„Verbohrt, verrohrt, verantwortungslos“
Aktuelle Informationen zum geplanten Grundwasser-
Management von Stuttgart 21

Bad Cannstatt den 18.4.2013

Dr.(geol.) Ralf Laternser

SYSTEMSKIZZE GRUNDWASSERMANAGEMENT

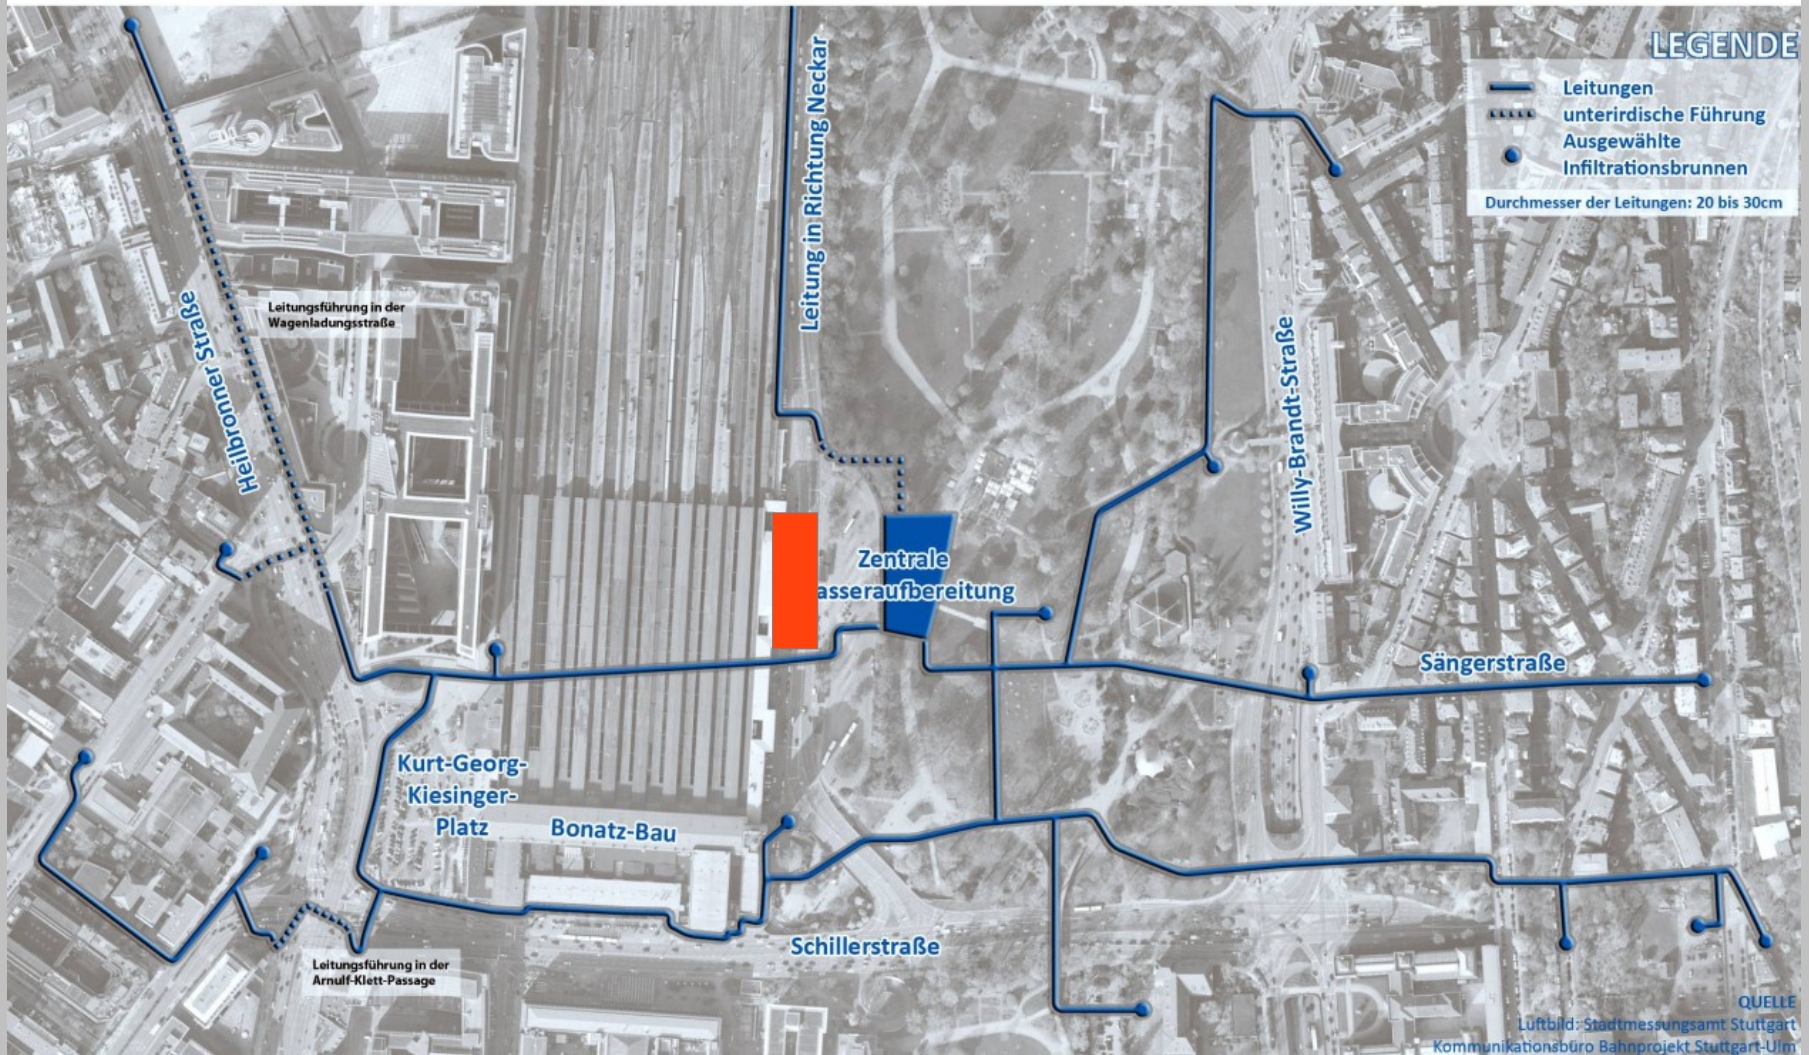
Rohrleitungen des Grundwassermanagements verbinden „grenzüberschreitend“ die Planfeststellungsabschnitte und Grundwasser soll über „Grenzen“ transportiert werden.

Ausgangspunkt ist das nunmehr genehmigte „zentrale“* GW-Management-Anlage im ehemalige Mittleren Schlossgarten.

*zusätzlich ist jetzt doch wieder eine zweite „mobile“Großanlage in einer neuen Planänderung (Nr.7 in PFA 1.1) beantragt

*Halb-aktuell von aktueller DB-Webseite , da weitere Grundwasserzentrale (Rot) längst geplant

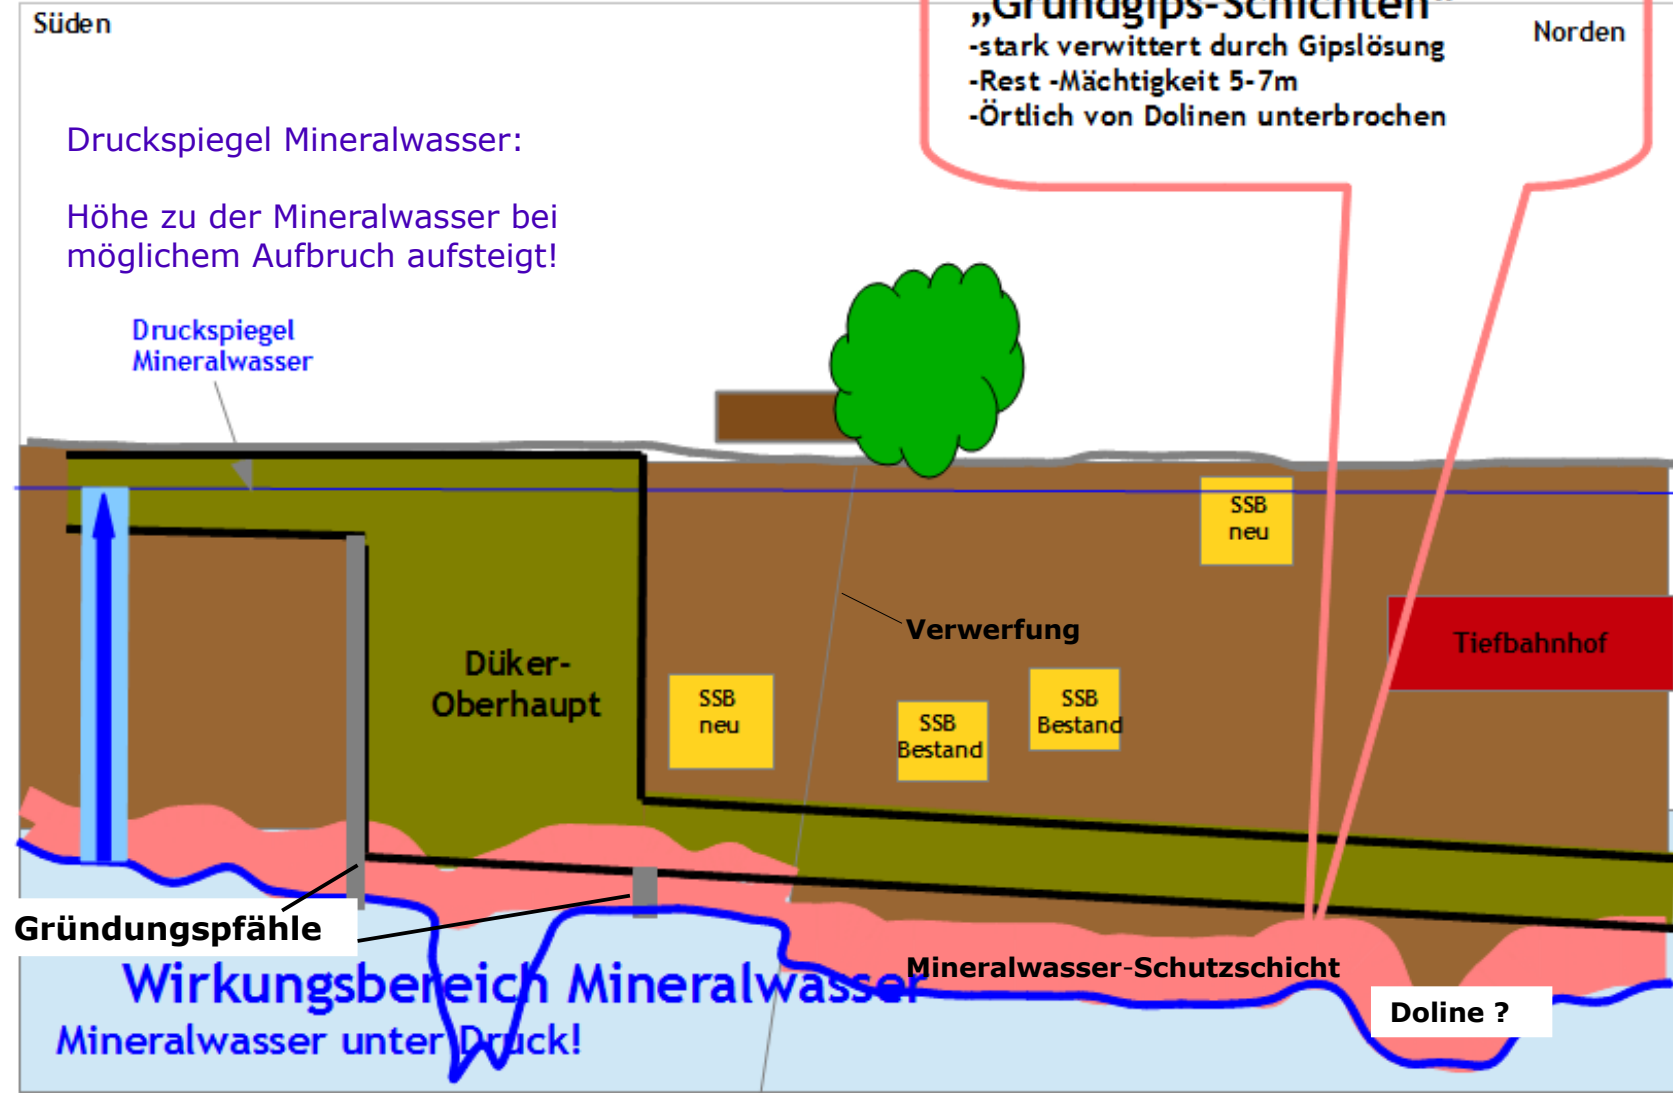
Erhöhung der Pfähle (insgesamt 4000 + Zementinjektionen) vermindert weiter den Grundwasserdurchfluss im Untergrund des Nesenbach-Tals.--> weitere dauerhafte Veränderung der Grundwasserverhältnisse durch Aufstau. (In der Genehmigung 2005 ausgeschlossen!)

Geologischer Überblick Nesenbach-Düker

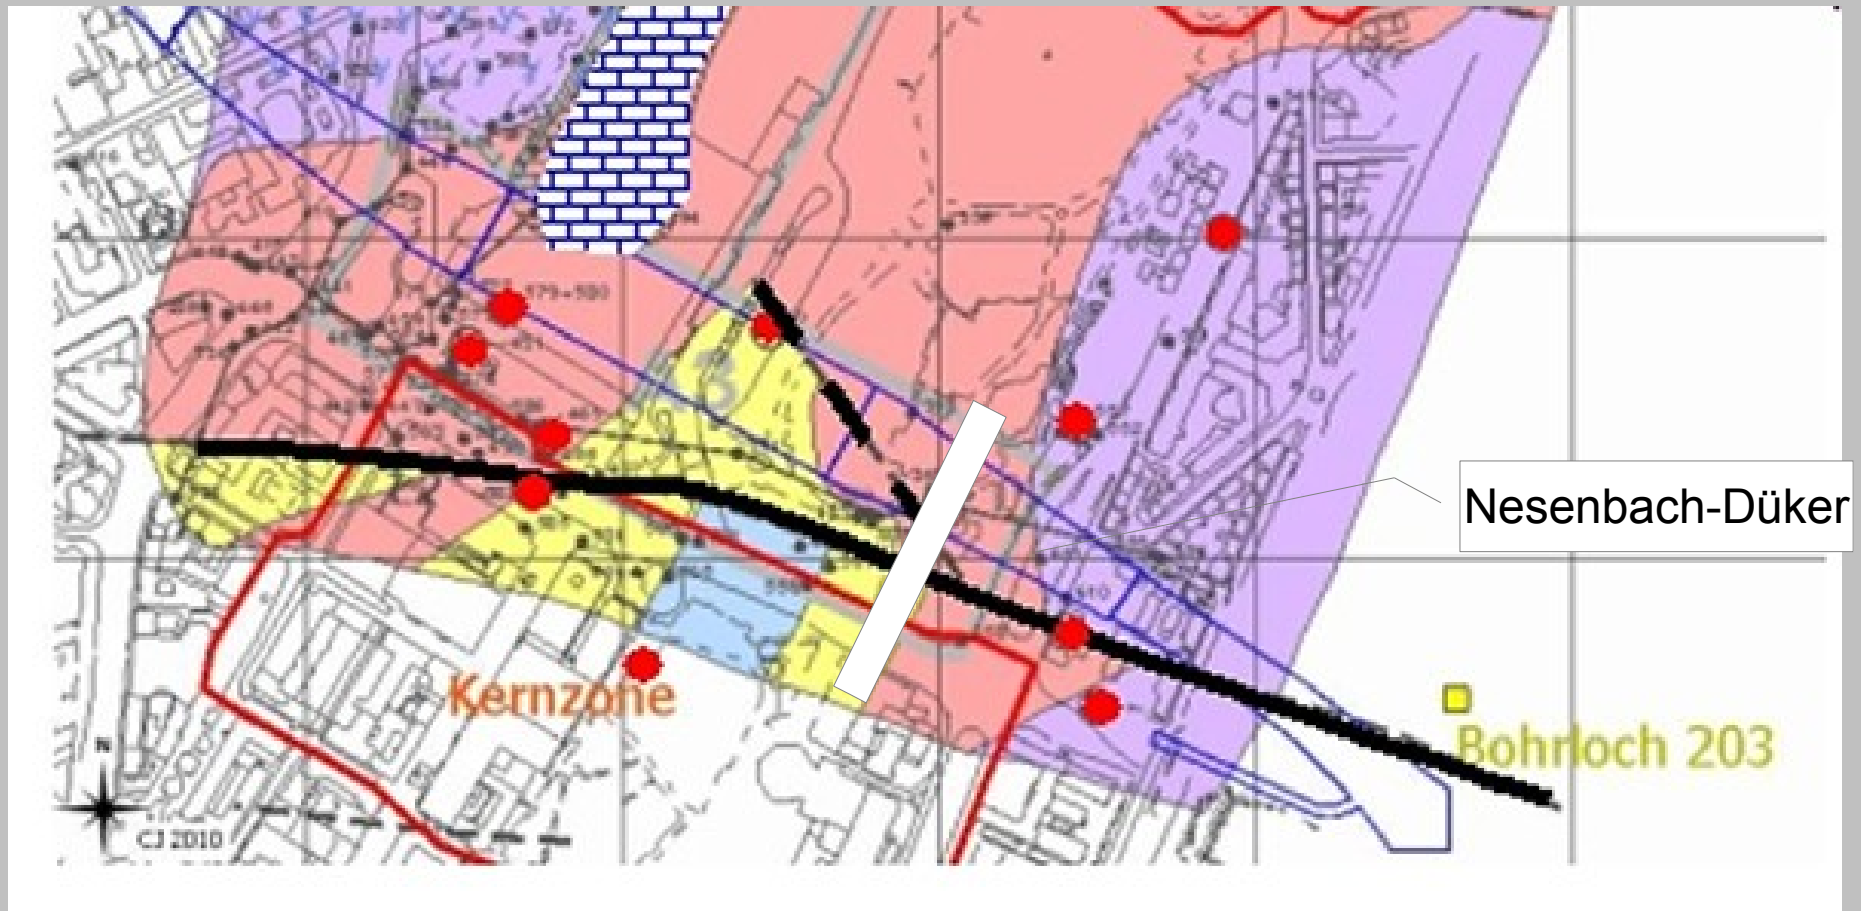
Bekannte Verwerfungen (schwarze Linien), bekannte Dolinen (rote Punkte), Kernzone Mineralwasser-Schutzgebiet (rot umrandet) mit Nesenbach-Düker (weiß)

- typischer kostenintensiver, bautechnisch heikler Kollateralschaden für Stuttgart 21
- Standfestigkeit Königin-Katharina-Stift gefährdet
- Bauwerk soll verwitterte MiWa-Schutzschicht bis auf ca. 1 m Restmächtigkeit durchdringen
- Gründung reicht bis ins Mineralwassersystem (Lettenkeuper) hinein

- geologisch extrem schwieriger Bereich mit Dolinen und geologischem Bruch (Verwerfung)
- in „unantastbarer“ Kernzone des MiWa-Schutzgebiets. Sonderstatus bei der Genehmigung!
- hochkompliziertes Druckluft-Bauverfahren mit erheblichen Risiken in „schwammiger“ Geologie und dicht unter Stadtbahn-Tunnel
- Unterhalt Nesenbachdüker soll Stadt zahlen
- **Weitere Planänderung für Nesenbachdüker geplant, da „sichere Lösung“ der Genehmigung von 2005 scheinbar nicht sicher ist!**
